Vysvětlení zadávacích podmínek č. 5

Veřejná zakázka: „SMARTmuzeum: modernizace depozitářů, technického a technologického zázemí Muzea východních Čech v Hradci Králové – stavební práce“

Zadavatel: Královéhradecký kraj, Pivovarské náměstí 1245, 500 03 Hradec Králové

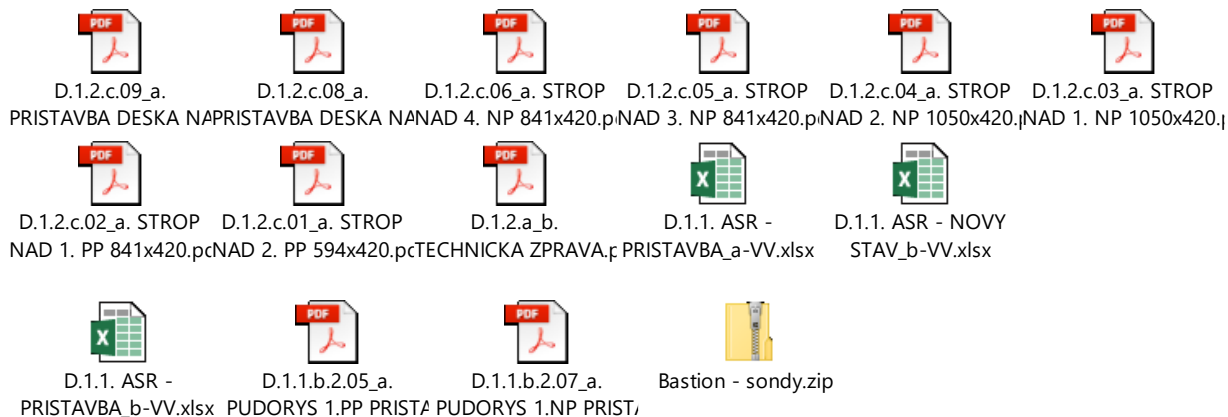
Odborné ošetření bastionu – popis prací je uveden pouze ve výkazu výměr, může zadavatel doplnit podrobnější dokumentaci, příp.fotodokumentaci stávajícího stavu?

118	011	975999901 SPC	D+M Odborné ošetření bastionu - Specifikace dle PD	m2	78,65
			" Vyspárování, doplnění kamene, šetrné omytí, ruční odkop v blízkosti bastionu, zakonzervování, impregnace, případně další úpravy specifikované památkovou péčí. "		
			" V ceně přesuny hmot a sutí, odvoz zeminy, a další nutné prvky a úpravy spojené s provedením prací "		
			" Včetně naložení, svislého a vodorovného přesunu sutí, odvoz stavební sutí, likvidace v souladu se zákonem č. 185/2001 Sb., o odpadech dle technologie a místa určené zhotovitelem, včetně poplatků za uložení odpadu. "

Archeologickým pracovištěm Muzea východních Čech v Hradci Králové byly provedeny sondy k ověření rozsahu bastionu. V PD je zakreslen rozsah zaměřených částí bastionu (sonda B a C) a rozsah, který má být zachován jako součást expozice.

Zasíláme dokumentaci provedených sond a fotky, které má zpracovatel PD k dispozici.
